AGÊNCIA NACIONAL DE TRANSPORTES TERRESTRES

PARECER Nº 235/2020/COINFMG/URMG
PROCESSO Nº 50500.092135/2020-82
INTERESSADO: CONCESSIONÁRIA ECOVIAS DO CERRADO S.A.
ASSUNTO: Vistoria realizada com objetivo de verificar o atendimento dos trabalhos iniciais por parte da concessionária de rodovias Ecovias do Cerrado nas áreas de cobertura das praças de pedágio P6 e P7.

Verificação em campo do atendimento dos escopos e parâmetros dos Trabalhos Iniciais (TIs) da concessionária Ecovias do Cerrado, tendo em vista a carta ECC-GAC-0478-2020, de 09 de dezembro de 2020, em que a concessionária informa sua conclusão quanto à área de cobertura das praças de pedágio P6 e P7, e solicita a correspondente vistoria.

Figura 3: Representação esquemática do método de medição

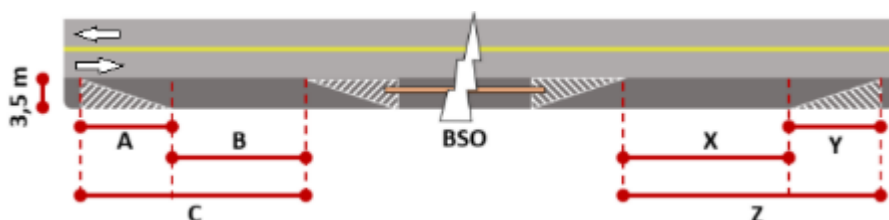
40. Ressalta-se que no Parecer 214/2020 foram apontadas inconsistências quanto à medição dos *tapers* da Base de Serviço Operacional (BSO) 7. Sobre o fato, rememora-se o processo nº 50500.021740/2020-79 que trata da redução do *taper* de aceleração/desaceleração realizado pela Concessionária. Em suma, a Coordenação de Projetos e Estudos de Rodovia (CPROJ) emitiu o Despacho CPROJ 4650598, pelo qual apresenta documentos comprovando a não objeção à revisão de projetos com a redução apresentada pela Concessionária. Assim, quanto à BSO 7 e conforme consta no Despacho COINFMG 4786167, esta Comissão realizou as medições por meio de trena com 50,0 metros de extensão com o método apresentado na Figura 3 pelas letras A, B, C (desaceleração), e X, Y, Z (aceleração), cujos valores foram resumidamente apresentados na Tabela 7:

41. Essa informação quanto ao método de medição é importante pois, no passado, a Comissão não contava com as dimensões precisas uma vez que os projetos apresentados em campo possuíam apenas referências das estacas (não das dimensões de forma clara). Portanto, considerando que não foram identificados desníveis entre faixa de rolamento e *tapers* e as medições atenderam ao mínimo aprovado pela CPROJ, não houve pendência quanto a esse quesito na BSO 7.

Figura 5: Registro realizado no CCO dia 19/12/2020, comprovando o pleno funcionamento das lâmpadas na BSO 7

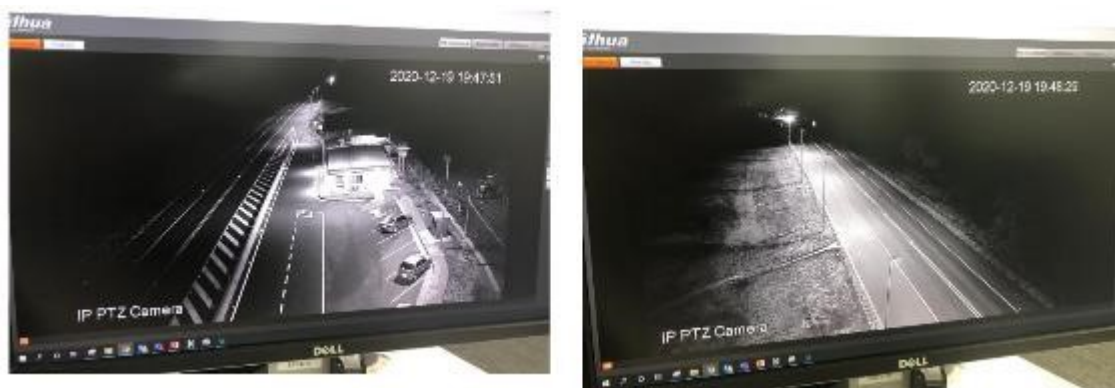
45. Quanto à BSO 7, em que restaram algumas não conformidades quanto à iluminação no Parecer 214/2020, a Concessionária alegou a impossibilidade de ligar os postes durante o dia por limitações técnicas (foi reportado que os postes funcionam isoladamente por acionamento automático via fotocélula). Tendo em vista que o cronograma desta inspeção não permitiu que a Comissão verificasse *in loco* a correção da patologia durante a noite, decidiu-se verificar o pleno atendimento à pendência via câmeras em tempo real disponíveis no Centro de Controle Operacional da Ecovias do Cerrado, em Uberlândia-MG, na noite de 19/12/2020. O resultado foi a constatação de que as lâmpadas estavam com o devido funcionamento (Figura 5).
